三明旻和医药科技有限公司
医药中间体及含氟医用材料生产项目
规 划 设 计 方 案——变更对比

医药中间体及含氟医用材料生产项目方案调整说明

△		2024.05	霍颖新		王雨南	杜海波	
版次	说 明	日期	设计	制图	校 核	审 核	审 定
山东鸿运工程设计有限公司				2024	三明旻和医药科技有限公司		
绿化布置图调整后				设计项目	医药中间体及含氟医用材料生产项目		
				设计阶段	方案		
比 例	1:500	第 1 张 共 1 张	专 业	总图	图 号	2305LD-DD-Z-01

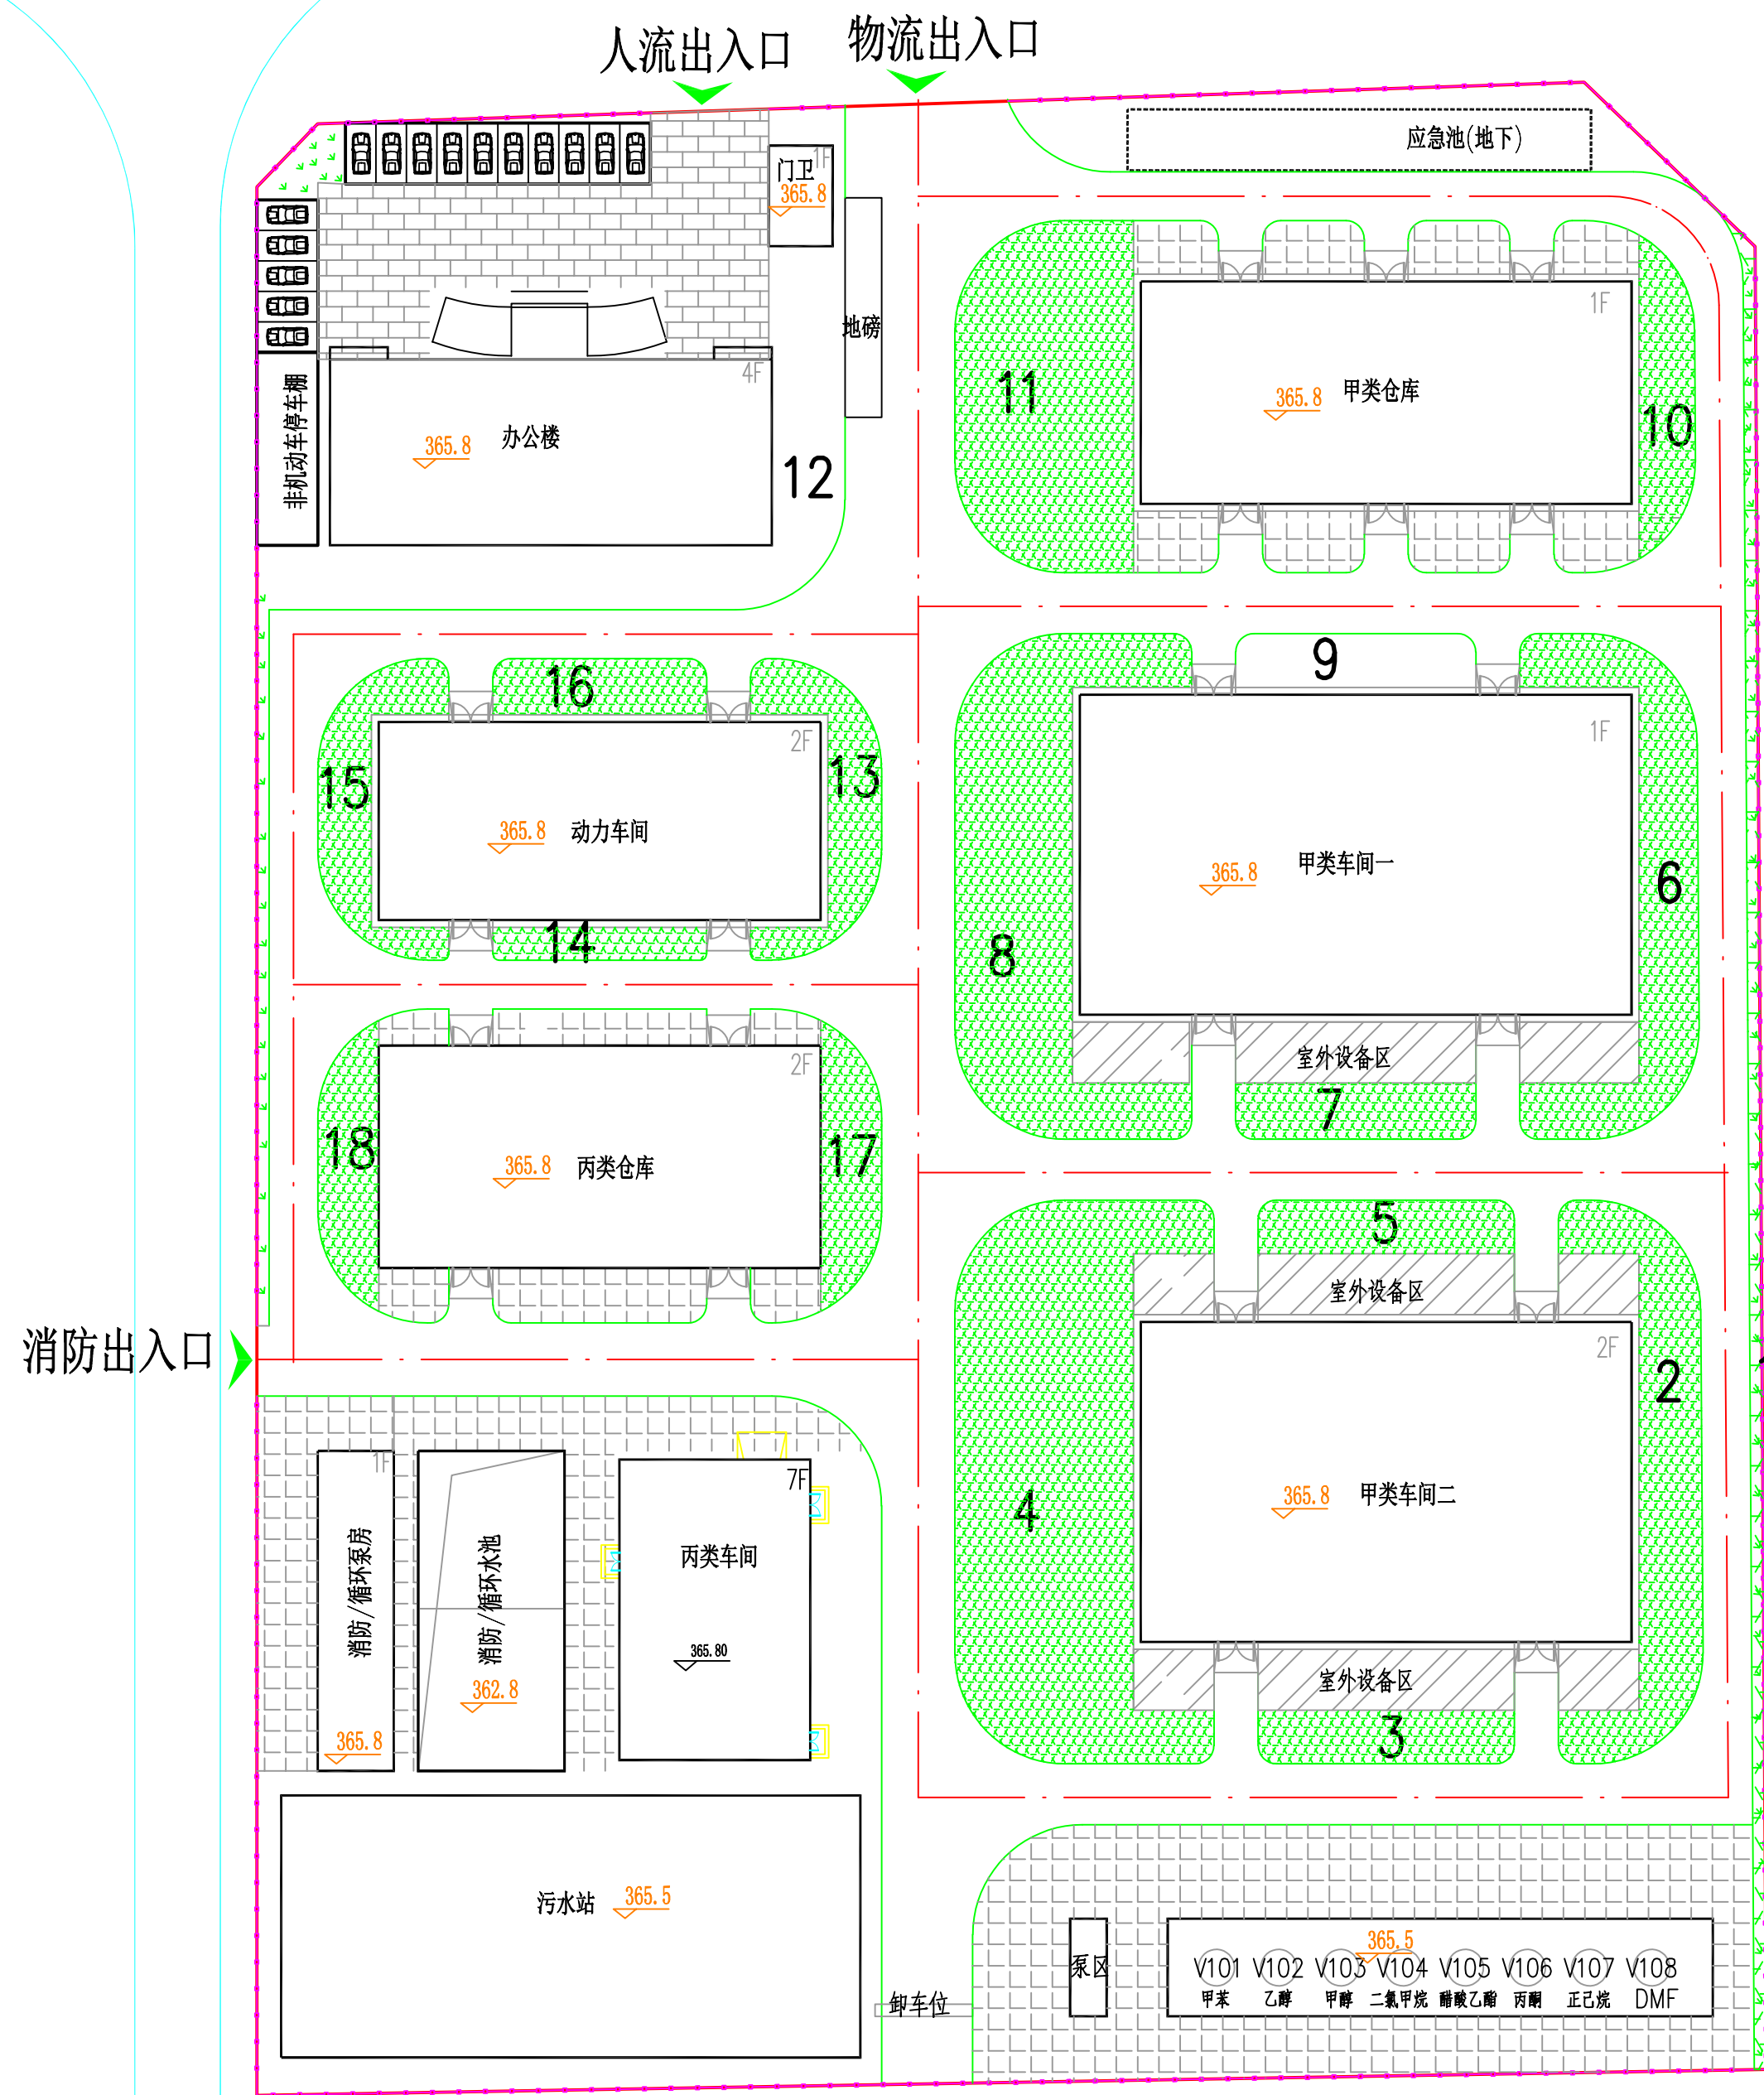
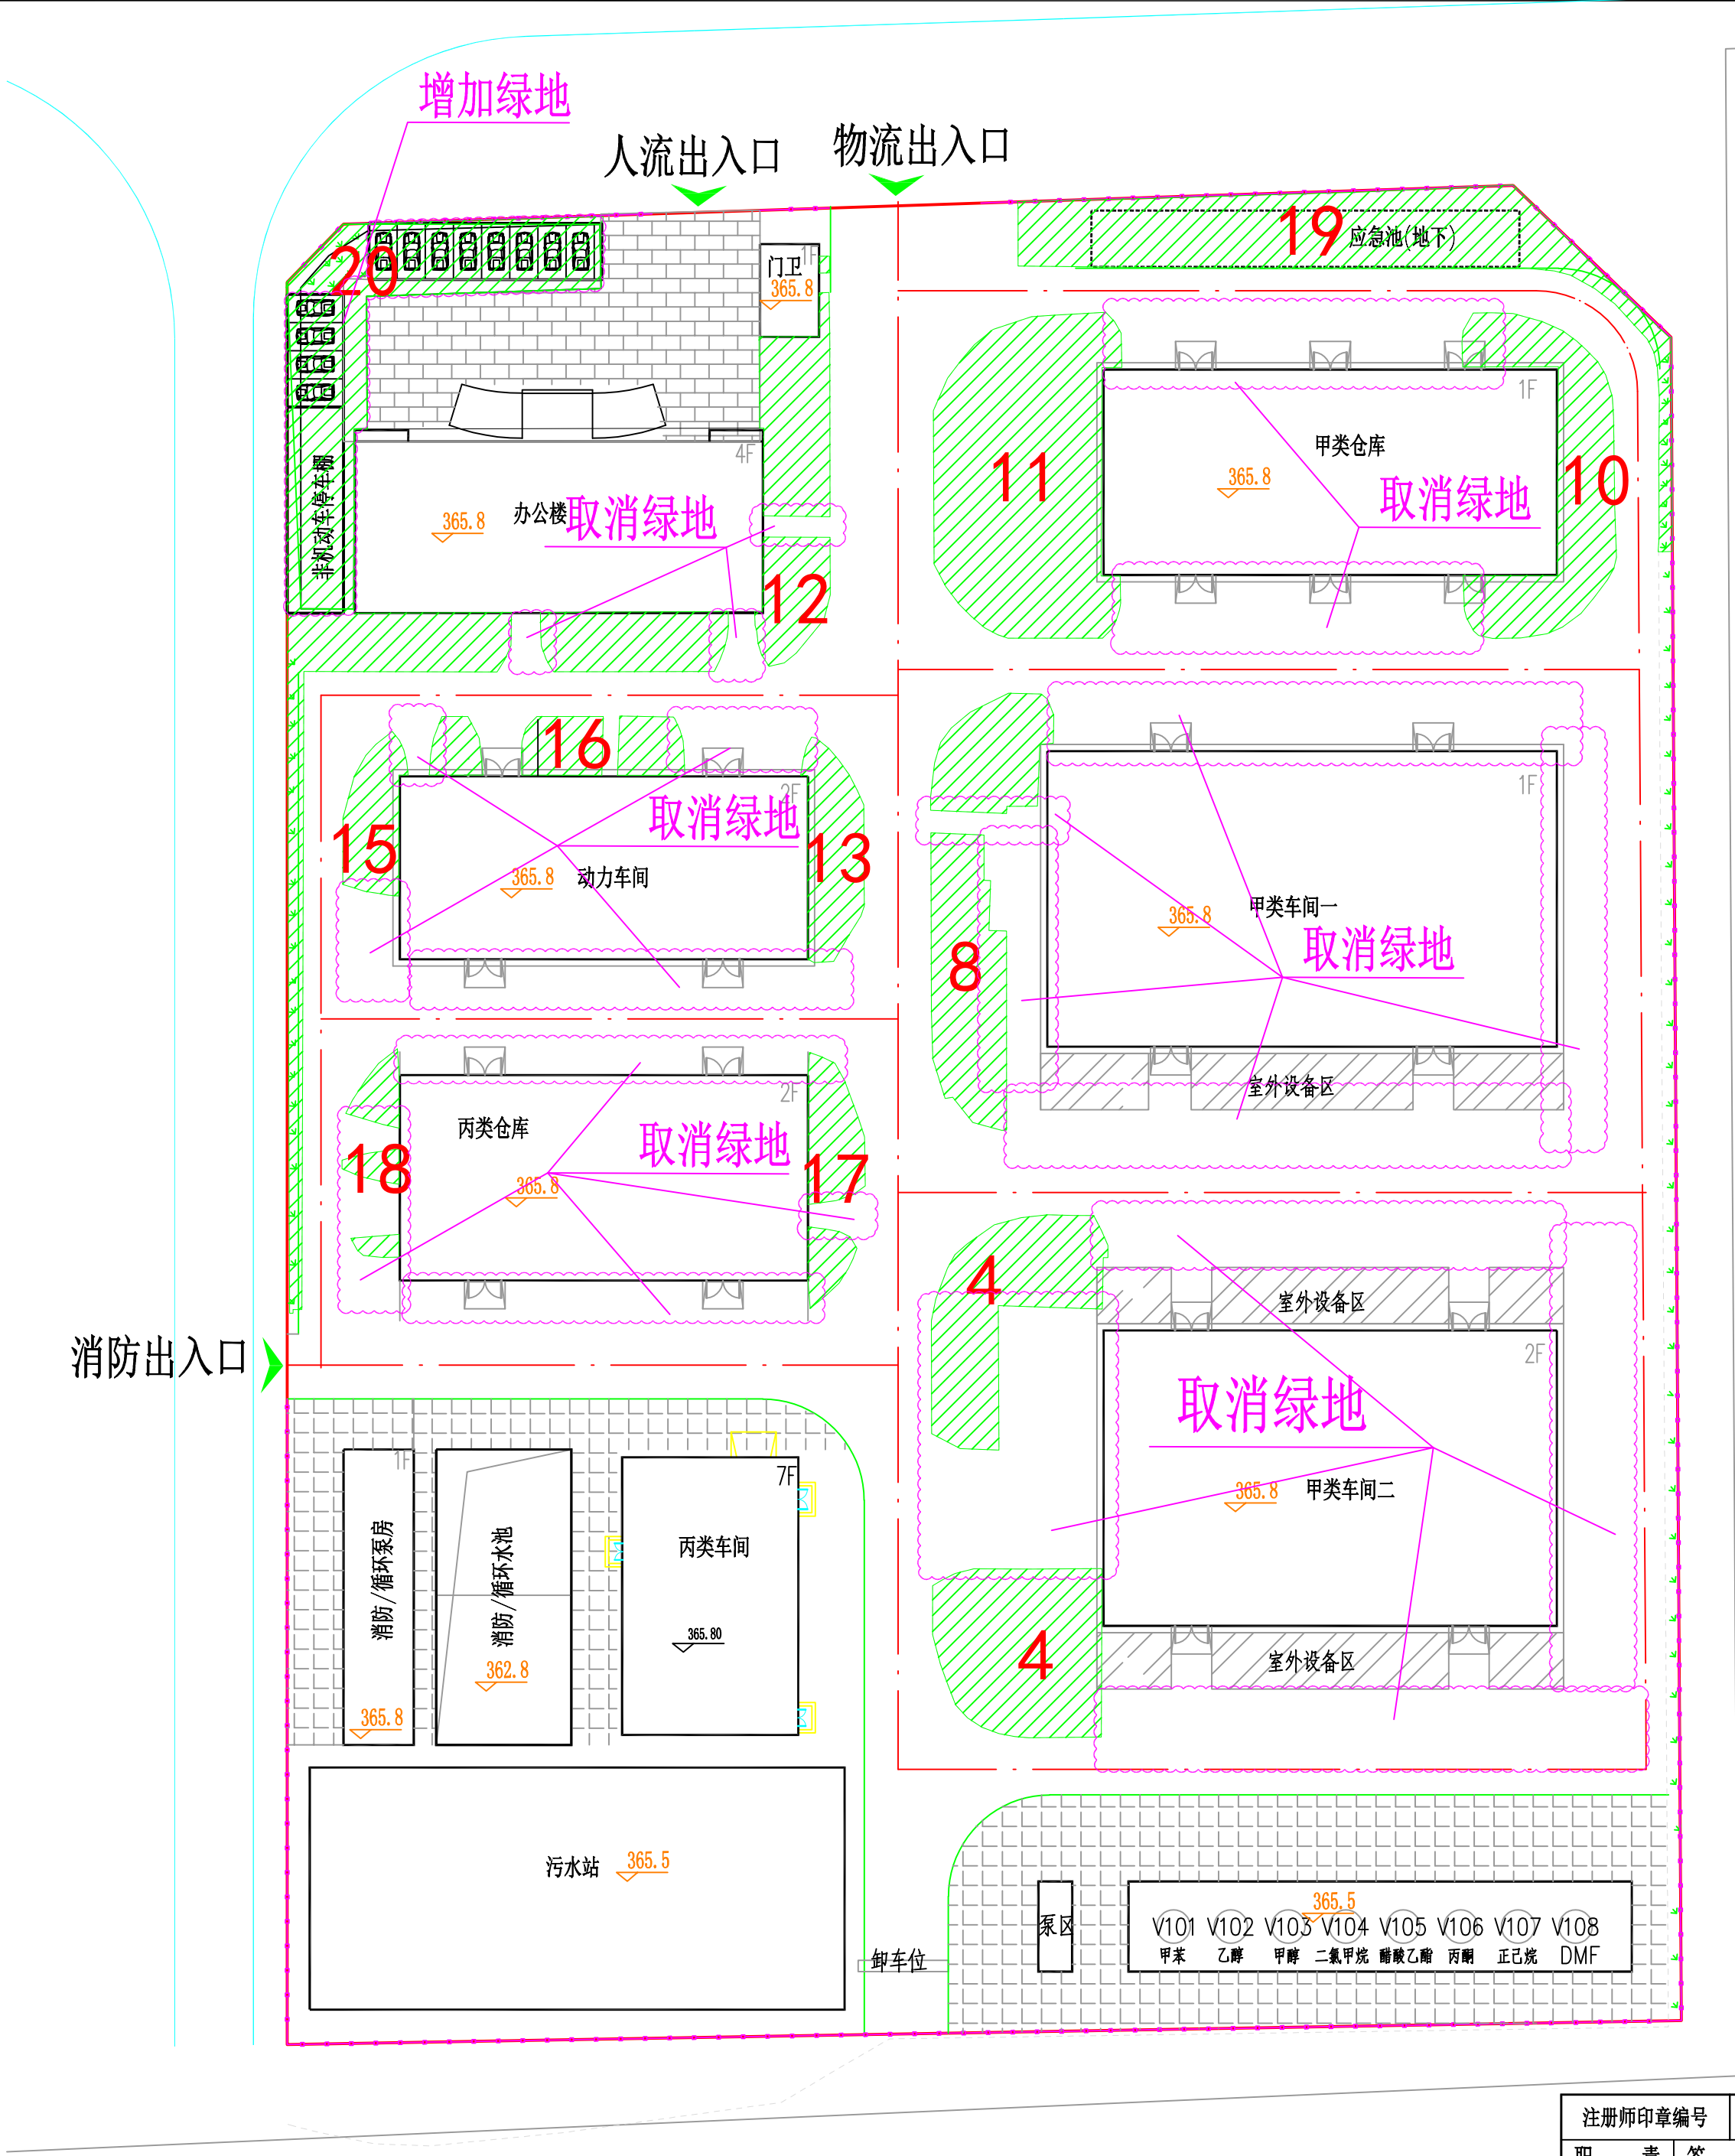
1、取消总平面图中的局部绿地，绿地面积由 3666.66 m²调整为 2421.56 m²，绿地率由 18%变更为 12.15%（变更原因：应业主要求增加室外人行通道及厂房、仓库室外堆放设备及材料等硬化场地）；

说明：1、绿地面积由3666.66m²调整为2421.56m²。
2、绿地率由18%变更为12.15%。
